# 客户须知

B-CN-417-CN REV A

主题： VTX1600 主要修订版 "C" 简介

图 1 – VTX1600 命名示例

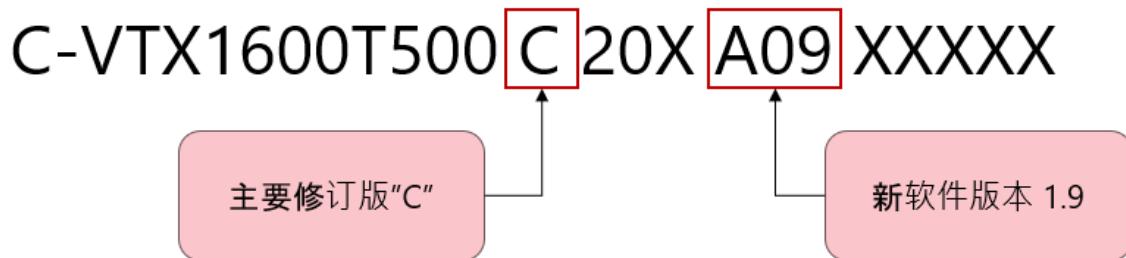
所有主要修订版"C"的压缩机都必须使用 Turbocor 变量配置<sup>®</sup>系统和新的命名法加以配置。

图 2 - 主要修订版 "C" VTX1600 前视图

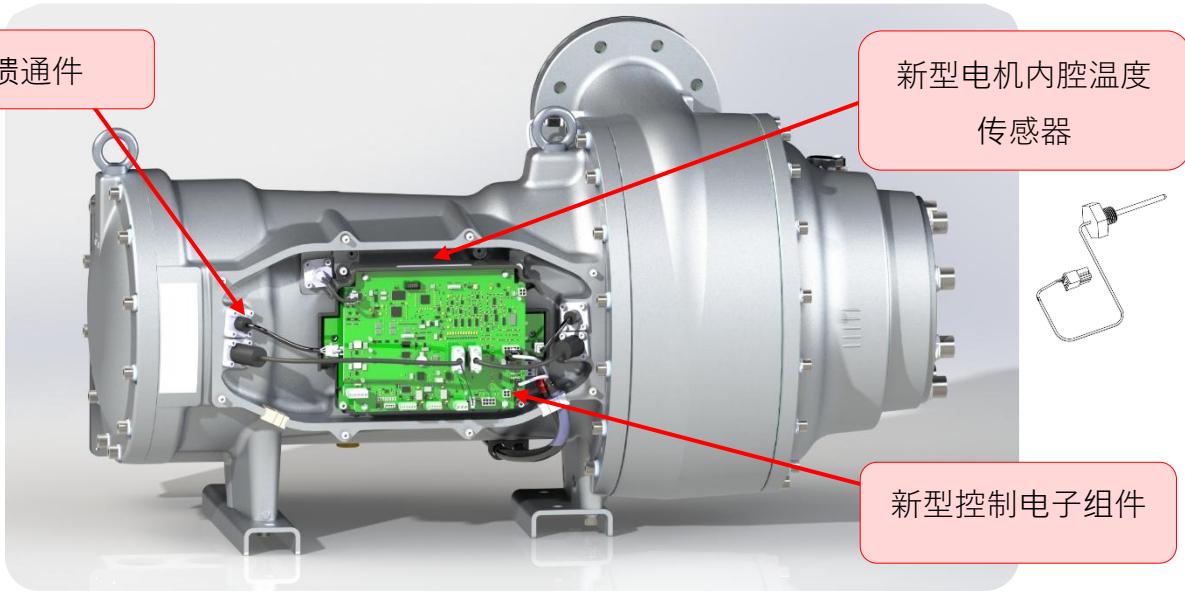
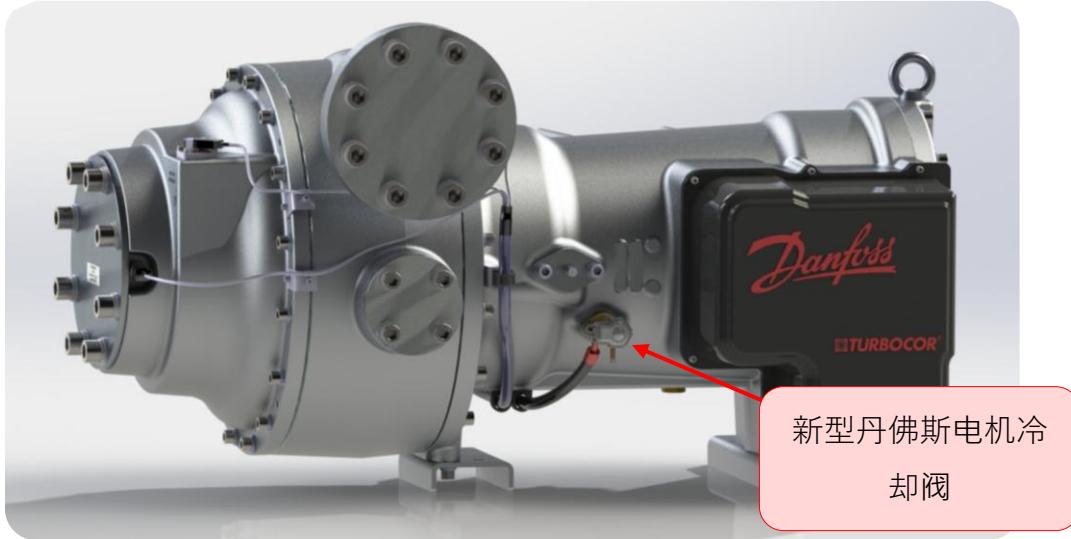
主要修订版 "C" 包括几项改进，以优化安装、性能和服务。本次改进包括：集成的内腔温度传感器（无需再安装冷却出口温度传感器）、经优化的电机（热性能更佳）、用于电机冷却控制的最新 ETS 5M 膨胀阀、改进的轴承传感器与电源馈通件设计，以及新版固件（版本 1.9）。

新型馈通件

新型电机内腔温度  
传感器

新型控制电子组件

图 4 – 电机内腔温度传感器

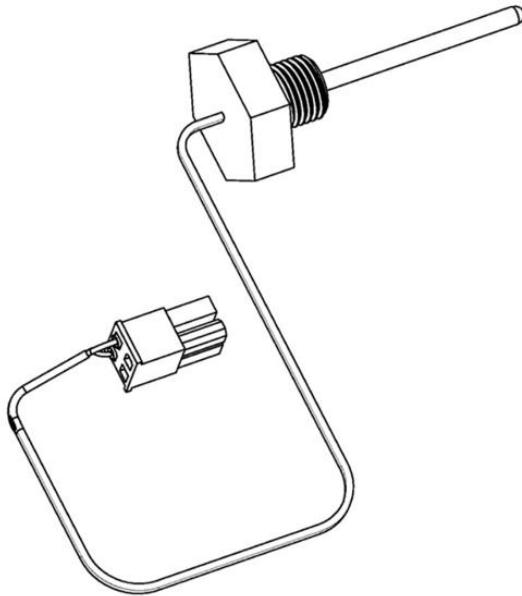
冷却出口温度传感器将被用于 Turbocor TT/TG 系列产品的相同内腔温度传感器所取代。这消除了在压缩机安装期间安装冷却出口温度传感器的必要性，这在公告 B-CN-277-EN 中进行介绍。

**注意：**主要修订版 "C" VTX1600 压缩机的电机冷却模式在出厂时设置为“内腔”。对于使用内腔温度传感器的主要修订版 "C" 压缩机，不应更改此设置。使用冷却出口温度传感器的主要修订版 "B" 压缩机应继续使用电机冷却模式“备用温度”。这仅供参考，无需客户采取任何措施。

图 5 - 电机冷却膨胀阀

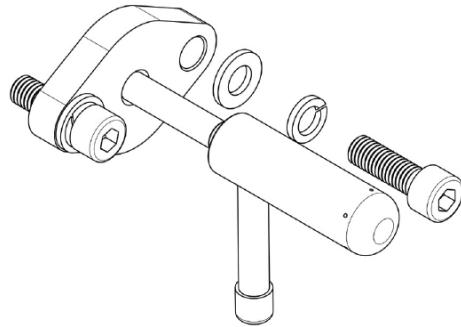
电机冷却膨胀阀将升级为最新的丹佛斯 ETS 5M 电动膨胀阀，以优化电机冷却控制。主要修订版 "C" VTX1600 压缩机必须使用新型 ETS 5M 膨胀阀。将主要修订版 "C" VTX1600 与之前的丹佛斯 ETS 6 膨胀阀一起使用将导致冷却性能不佳。如果将主要修订版 "C" 压缩机安装在之前与主要修订版 "B" 压缩机一起制造的冷却机组上，务必更新电机冷却膨胀阀，以使用主要修订版 "C" 压缩机随附的 ETS 5M 阀。

图 7 - VTX1600 电机塔筒保温

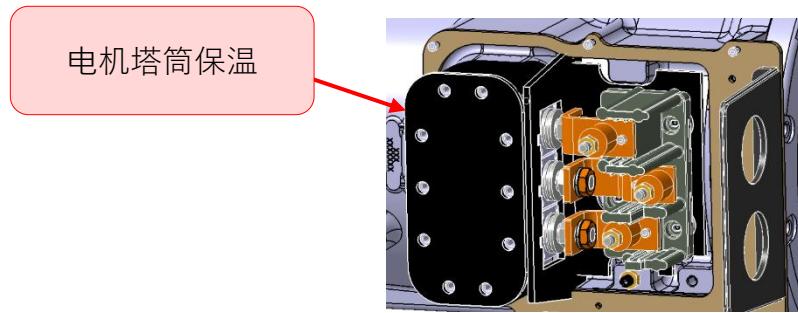
在电机电源盖内部的电机塔筒上增加了保温材料，以减少冷凝现象。

图 8 - VFD 和 VFD 控制卡

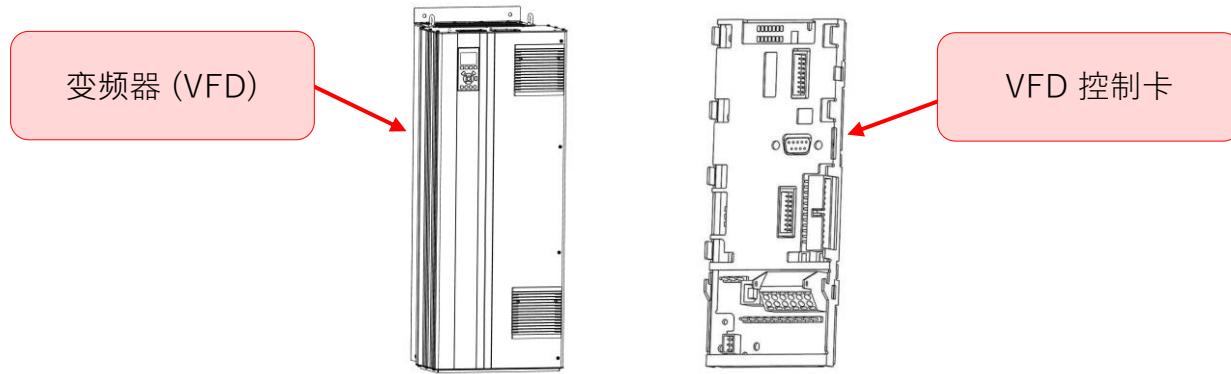
新版本的 VFD 控制卡固件（版本 9.14）将按照与 VTX1600 主要修订版 "C" 发布相同的时间表在生产中实施。

如前面章节所述，当压缩机使用固件版本 1.9 而 VFD 控制卡使用固件版本 9.12 时，动力备份功能不可用。当现场压缩机升级到固件版本 1.9 时，将 VFD 控制卡升级到固件版本 9.14 才能恢复动力备份功能。固件版本为 9.14 的 VFD 控制卡可通过备件套件（零件编号 199K2013）形式进行购买。
